# Projet de Centrale agrivoltaïque de Chaux (21)

## Comité de projet du 04/11/2025 - Compte-rendu

**Annexe 1 : Plan de masse du projet et situation vis-à-vis du bourg**

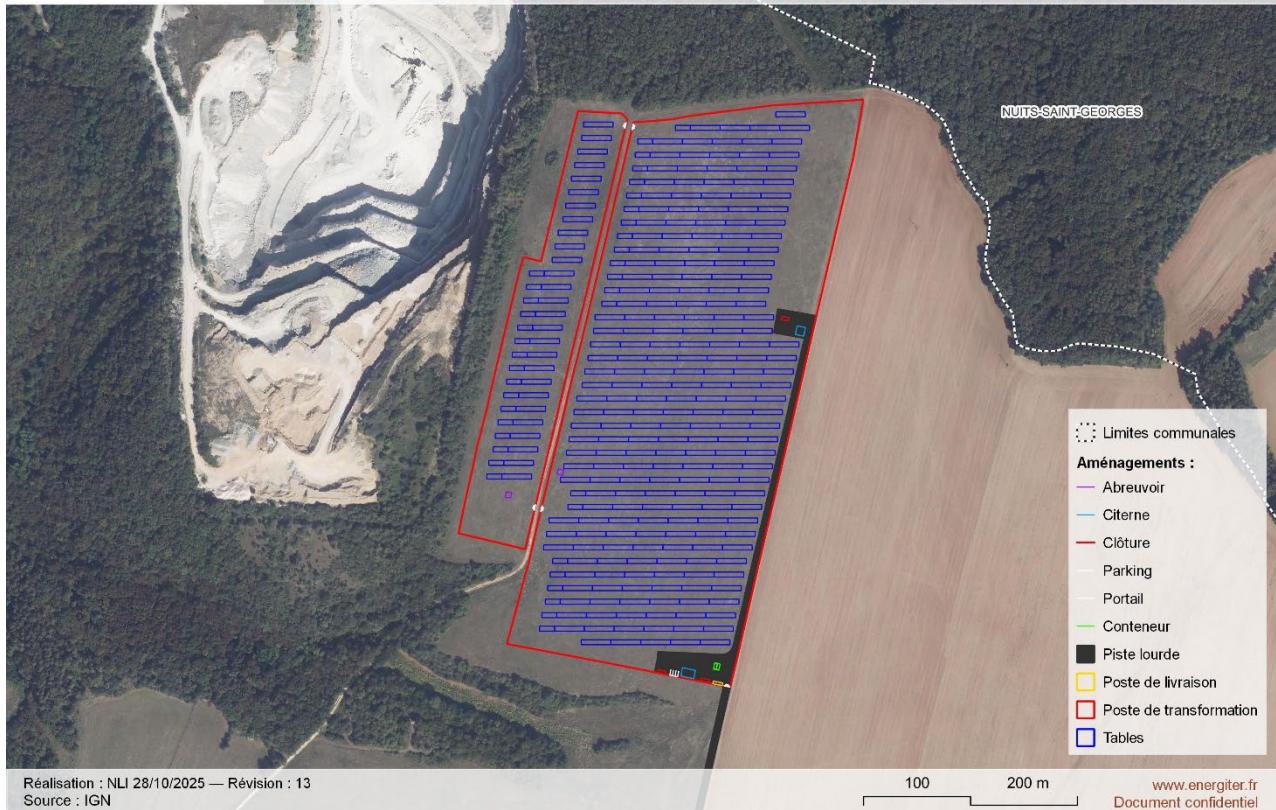
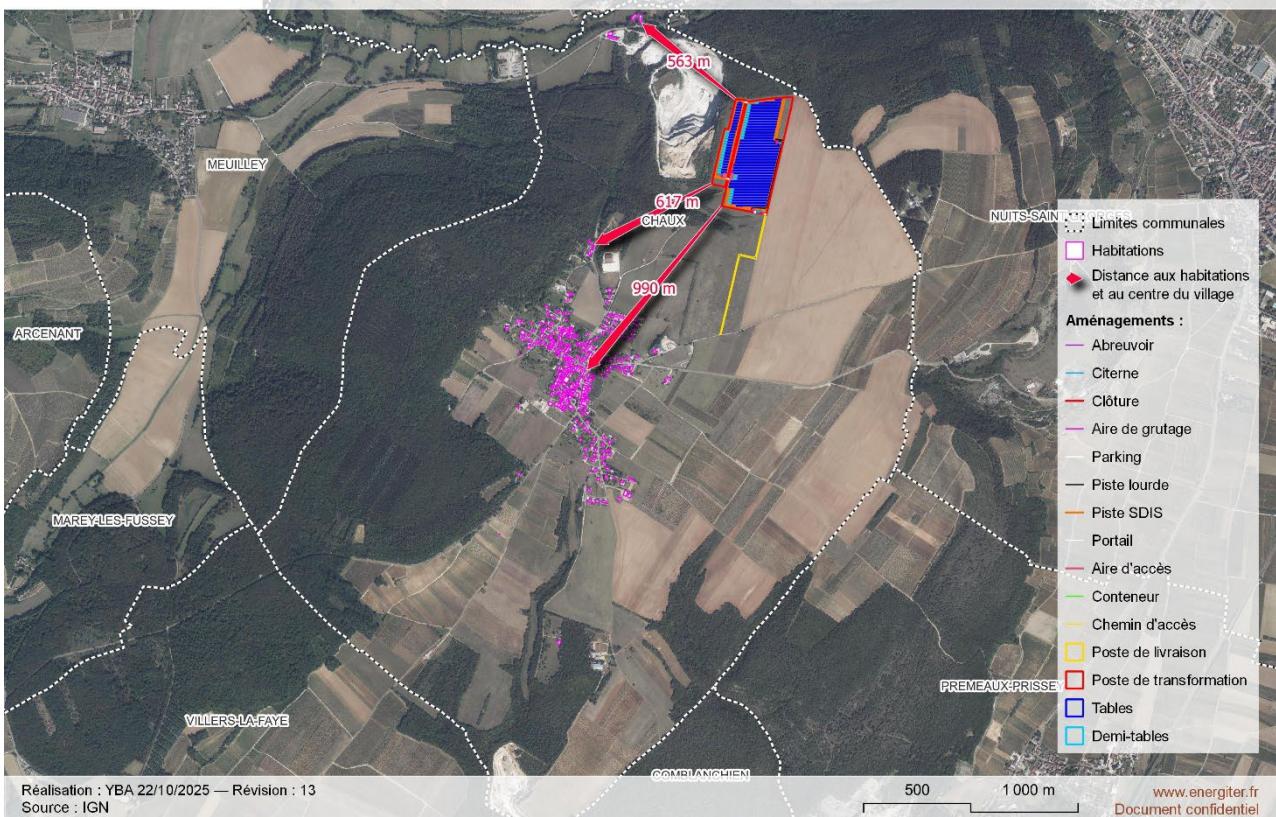
**M. PETIT suggère, sous réserve de l'accord des autres membres de l'Association, que le chemin de l'Association Foncière de Remembrement (AFR) soit déplacé de manière à contourner la centrale agrivoltaïque par l'ouest, afin que les panneaux photovoltaïques soient regroupés en un seul bloc.**

Réponse du porteur de projet : les demandes de Permis de Construire vont être déposées selon le plan de masse aujourd'hui présenté. Si cette suggestion revêt un intérêt technique et/ou financier et si l'AFR donne son accord, il sera possible de modifier les plans de masse, soit par l'obtention d'un Arrêté Préfectoral Complémentaire (APC), soit en modifiant le dossier en cours d'instruction et en procédant à un dépôt de Permis de Construire Modificatif (PCM). Cette option semble tout de même compromise car elle occasionnerait une perte de l'accès au chemin d'AFR par les promeneurs, ce qui n'est pas souhaitable.
